Centrale Termoelettrica "Edoardo Amaldi" di La Casella

Progetto di upgrade impianto

Integrazioni e chiarimenti

**RICHIESTA INTEGRAZIONI RICEVUTE DA PARTE DELLA CTVIA
Nota MiTE prot.n. 65594 del 17.06.2021, allegato nota CTVIA n.
2847 del 01.06.2021**

Figura 8: Distribuzione spaziale della concentrazione di ammoniaca.

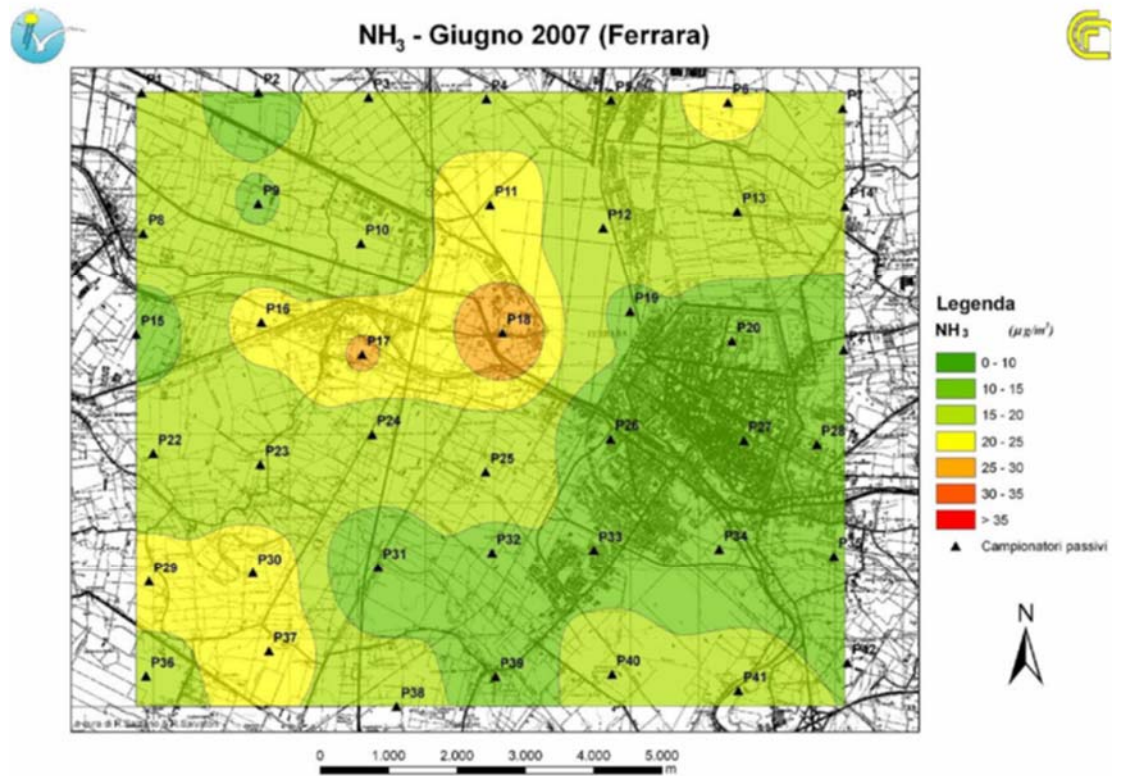
- b) *fornisca una stima dell’inquinante NH3 in quanto non è stato stimato, si richiede anche di considerare i valori di background;*
- c) *fornisca una valutazione quali-quantitativa della sovrapposizione degli impatti dovuti al progetto con quelli già presenti sul territorio essendo non presente, esempio i livelli di fondo dell’ammoniaca e identificazione dei potenziali emettitori;*

Si segnala infine che per la Provincia di Ferrara nel rapporto "Valutazione della distribuzione spaziale di ammoniaca nel comune di Ferrara" del 2007 è riportata una mappatura della concentrazione di ammoniaca nel mese di giugno 2007 nell'intorno della città che evidenzia due hot spot con concentrazioni tra 25 e 30 µg/m³ e valori di fondo in aree rurali di 15-20 µg/m³.

In corrispondenza del punto 18 di tale campagna è stata successivamente installata la postazione fissa "Mizzana-Via Traversagno", localizzata in area prossima a fonti di inquinamento diversificate presenti nell'intorno della postazione di monitoraggio (industriale, traffico, agrozootecnica). In tale postazione, nel triennio 2017-2019 è stato registrato un valore medio di NH_3 pari a $5.9 \mu\text{g}/\text{m}^3$.

Sulla base di quanto sopra riportato, si può assumere quale valore di background di NH₃ presente sul territorio un valore indicativo tra 5 e 15 µg/m³ in termini di media annua e tra 20 e 200 µg/m³ in termini di concentrazioni giornaliere (valori sopra 100 µg/m³ si ipotizzano essere localizzati su particolari hot spot, mentre valori massimi in aree non hot spot possono essere stimati in circa 80 µg/m³).
